DODATEČNÁ INFORMACE č. 1 K VÝZVĚ K PODÁNÍ NABÍDKY

Název veřejné zakázky: Český Krumlov, MŠ Plešivec I Výměna oken

Zadavatel: město Český Krumlov
Sídlo: nám. Svornosti 1, 381 01 Český Krumlov
IČ: 00245836
DIČ: CZ00245836

V Českém Krumlově dne 18. listopadu 2019

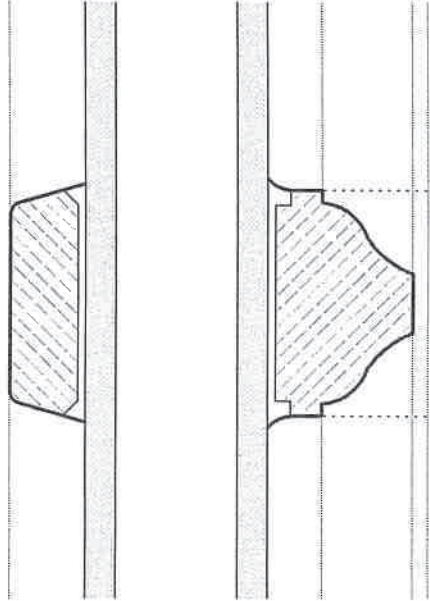
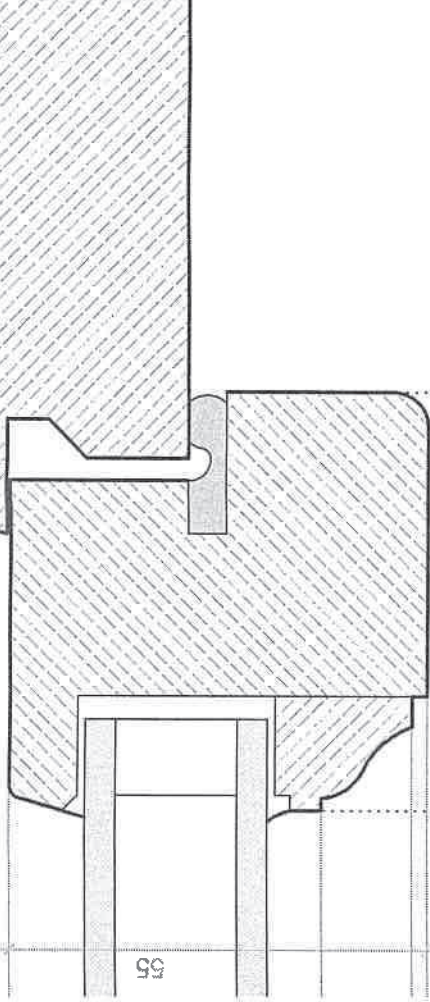
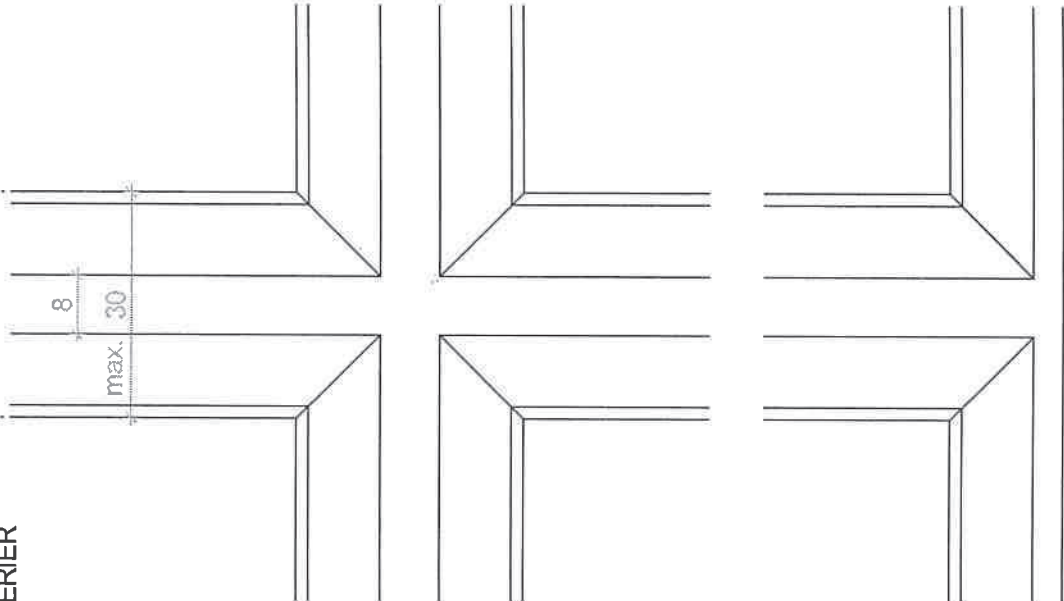
V uvedené PD chybí řez oknem a podrobnější okótování použitých dřevěných profilů (např. pohledová šířka rámu a křídel). Prosím o doplnění těchto výkresů nebo alespoň popsání, jak má okno ve skutečnosti vypadat.

Zadavatel k Výzvě k podání nabídky na plnění veřejné zakázky malého rozsahu mimo režim zákona a podle Pravidel pro zadávání veřejných zakázek malého rozsahu městem Český Krumlov a jím zřízenými příspěvkovými organizacemi na stavební práce "Český Krumlov, MŠ Plešivec I Výměna oken", evidenční číslo zakázky VZCK 0020/2019, ze dne 5. listopadu 2019, doplňuje část projektové dokumentace, týkající se detailů oken a dveří (výkresy č. 31 až 35) a detailů stávajícího ostění č. 1 až 4, které tvoří přílohu této dodatečné informace č. 1.

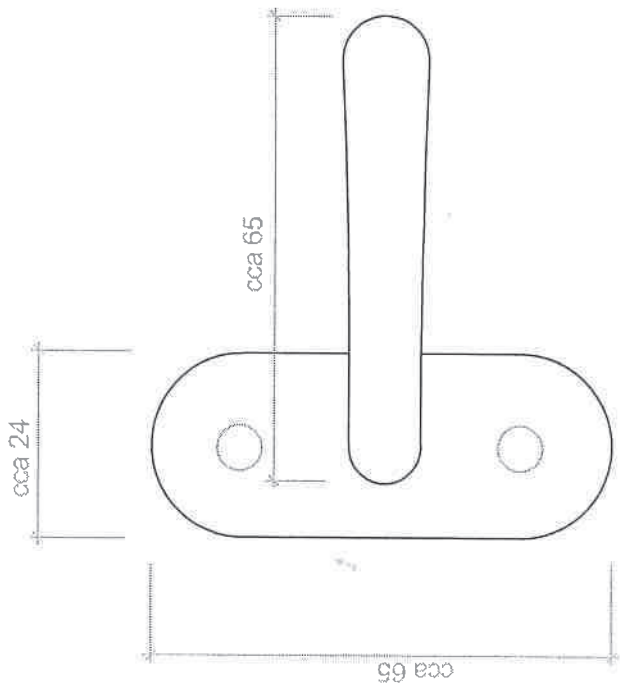
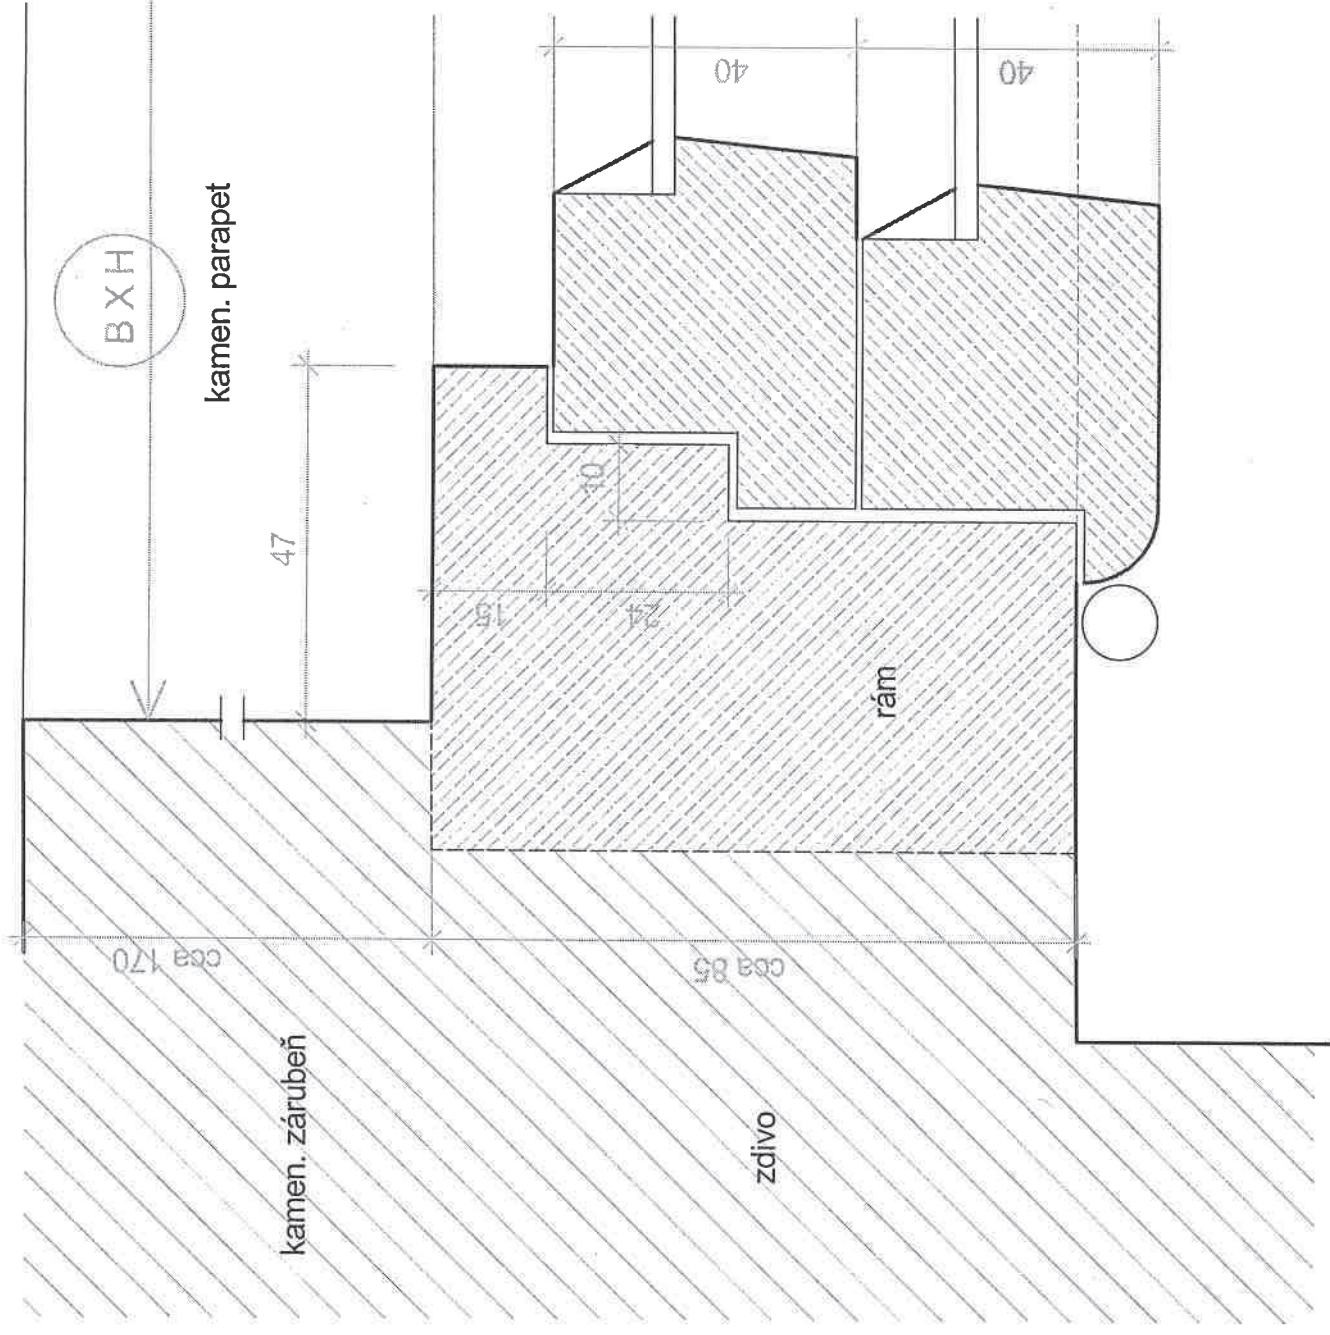
„V dokumentaci jsou okna navržena buď pouze otočná nebo pouze sklopná, proto není třeba instalovat celobvodové kování. U sklopných oken, která budou sloužit každý den k větrání (dohodnuto s ředitelkou MŠ), jsou navrženy pouze pákové otevírače. U ostatních sklopných oken je třeba doplnit rozpěry, na které nebylo v dokumentaci upozorněno, ale budou instalovány jako běžný doplněk sklopných oken (obdobně jako jiná příslušenství ke kování oken, např. protiplechy k jazýčkovým zámkům apod.).
